MINISTERIO DE VIVIENDA, CIUDAD Y TERRITORIO	FORMATO: ACTA	Versión: 6.0
	PROCESO: GESTION DOCUMENTAL	Fecha: 11/02/2022
		Código: GDC-F-01

Brindar asistencia técnica al municipio de Urumita, departamento de La Guajira, sobre el proyecto “CONSTRUCCIÓN Y OPTIMIZACIÓN DEL SISTEMA DE ACUEDUCTO (NUEVA BOCATOMA Y ADUCCIÓN RIO MARQUEZOTE Y OPTIMIZACIÓN HIDRÁULICA) EN EL MUNICIPIO DE URUMITA” departamento de La Guajira.

DESARROLLO:

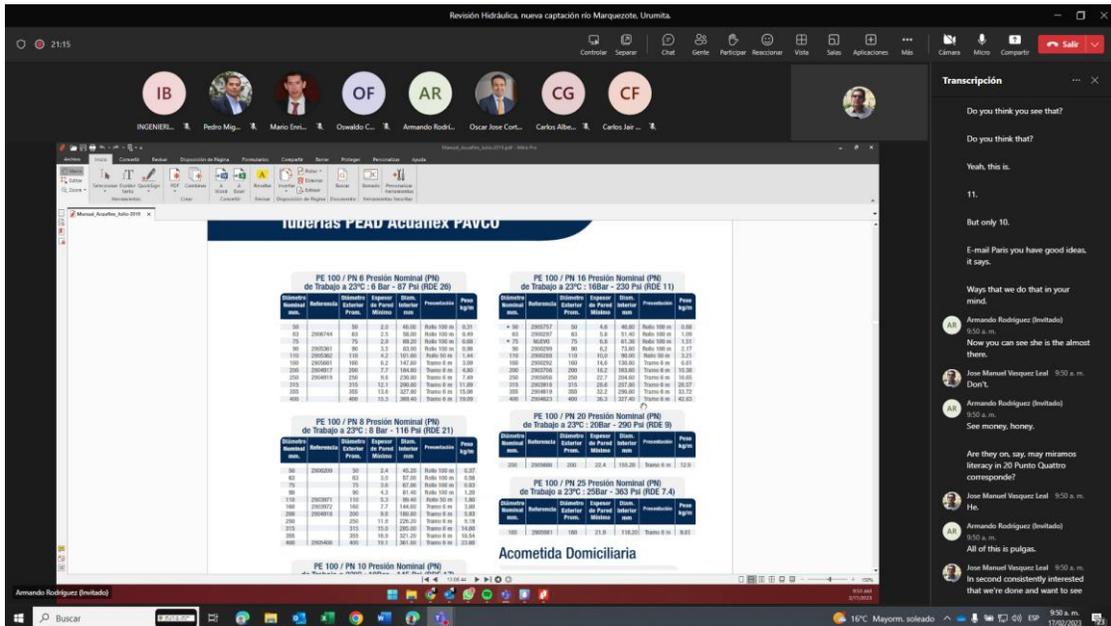
2. La llegada de la aducción a la cámara de quiebre se proyectó en 8" y la salida en 10". El Ingeniero Carlos, expuso un análisis de alternativas que se había realizado, entre la alternativa de continuar en 8" y la de cambiar a 10". Expuso que al modelar la aducción en 8" se generan presiones que no eran capaces de soportar con tubería PEAD, que sí se evitan al pasar a tubería de 10", con lo cual estuvo de acuerdo el Ingeniero Jair Forero.

Se solicita, incluir dentro del informe de alternativas este análisis y evaluación de alternativas incluyendo el análisis de costos y análisis técnico empleado para la selección de esta alternativa.

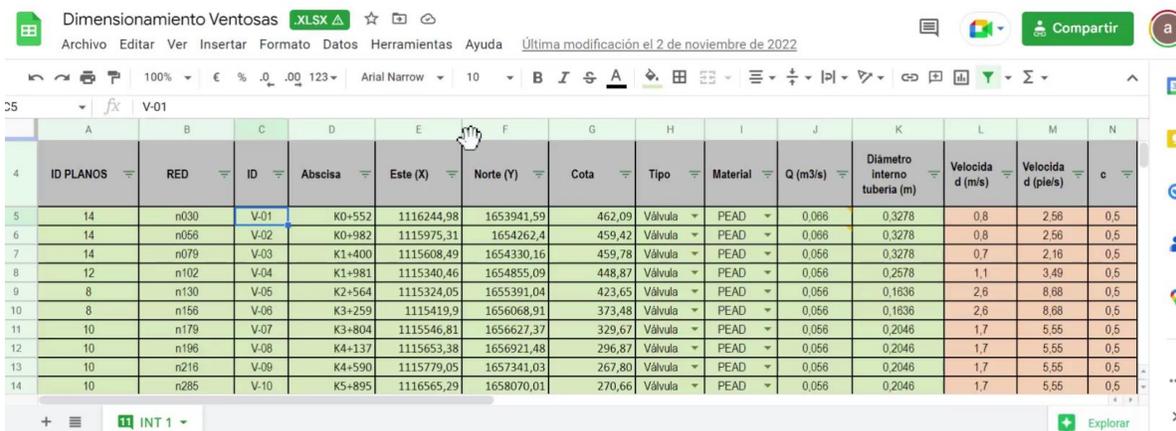
8. Por lo anterior, se solicita revisar y si es necesario complementar los demás planos de las otras estructuras.
9. El informe Preliminar incluye el cálculo de la proyección de la población y de caudales. Este se realiza partiendo que el año cero o año semilla es el 2020, mientras que en las tablas de cálculo unas indican que el año semilla es 2023 y otras 2024, y la proyección al periodo de diseño unas indican que es 2048 y otras 2049.

Se solicita actualizar este documento, de manera consecuente a la realidad del proyecto que va a ser presentado a comité. Indicar en la portada del documento la versión febrero 2023.
